Service Bulletin 481290060204

MODELE : Four MINERVA

SUJET : Introduction d'une nouvelle charnière de porte et de son support

Date: 14/10/2021
SB -No: 481290060204

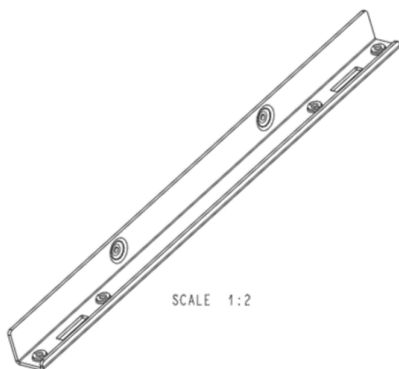
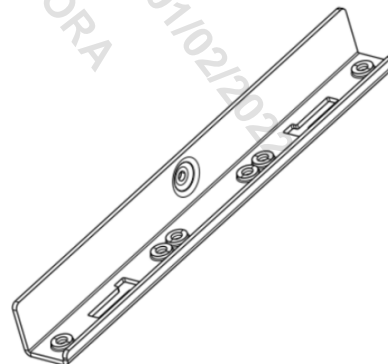
Depuis la semaine 39 de 2019 (voir explication du numéro de série ci-dessous), l'usine utilise deux modèles de charnières de porte (Brera et Nuova Star).

Si vous devez changer la charnière, pour les fours produits avant cette semaine-là, vous devez également remplacer le support de charnière, référence **332861**.

Après cette date de production, le remplacement de la charnière suffit.
